改善箇所説明図

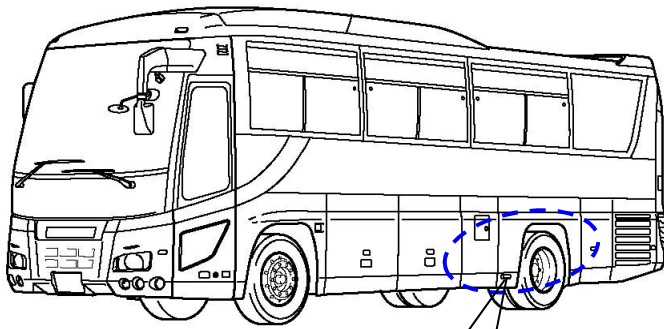
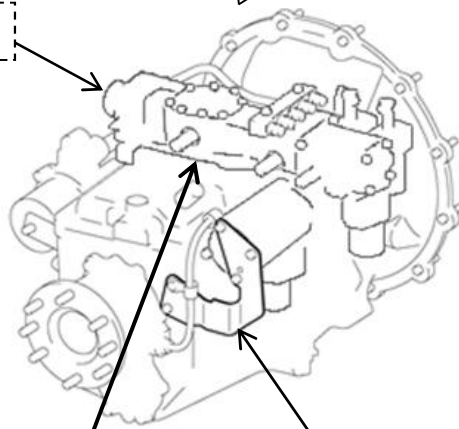
基準不適合発生箇所

大型バスのトランスミッションにおいて、高負荷の特定のエンジン回転で、シフトユニットハウジングが共振し、ハウジングに亀裂が入ることがある。そのため、そのまま使用を続けると、亀裂部よりオイルが漏れ、最悪の場合、トランスミッションが焼き付き、走行不能となるおそれがある。

改善の内容

全車両、シフトユニットに固定金具を追加するとともに、ハウジングの亀裂を点検し、亀裂が生じていた場合はシフトユニット一式を新品に交換する。
